共同住宅用流水検知装置、一斉開放弁の設計変更

この度弊社では一層の操作性向上を目的に、共同住宅用流水検知装置及び副弁付き一斉開放弁（弊社製品名：10-FAMBF, 10-FDEWF）につきまして、設計変更させて頂く事になりましたのでお知らせ致します。

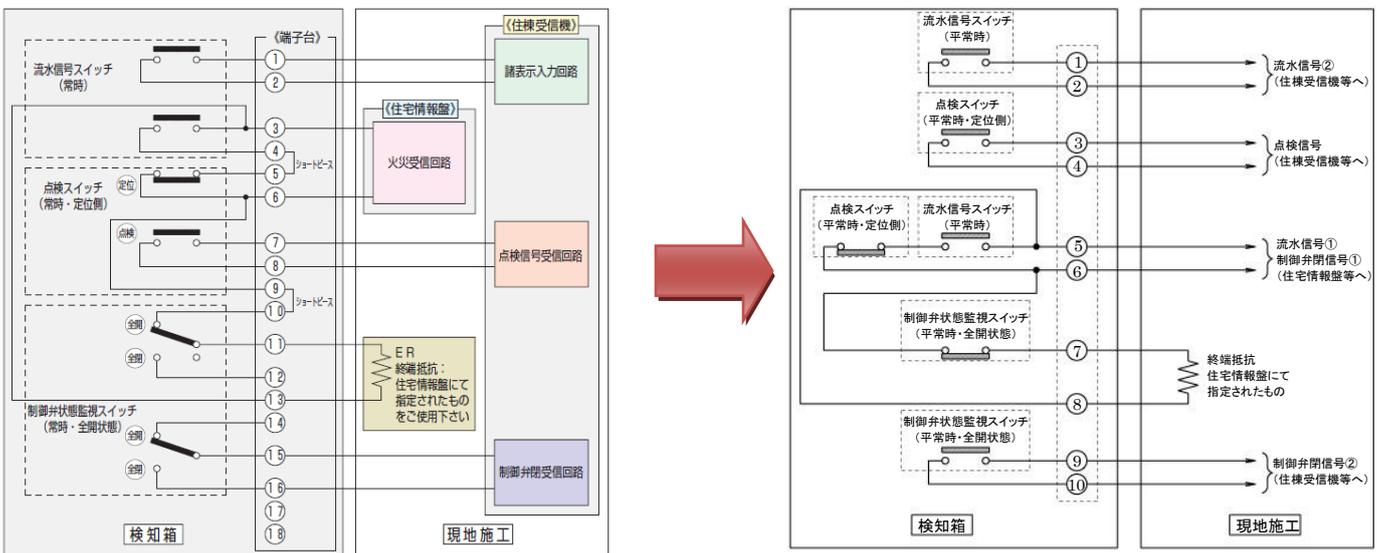
(1) 共同住宅用流水検知装置

- ・本体構成部品の変更（リミットスイッチ、ロックスイッチ、ボックスケース等）
- ・回路図の変更（18極から10極へ変更）

< 現行型回路図 >

< 新型回路図 >
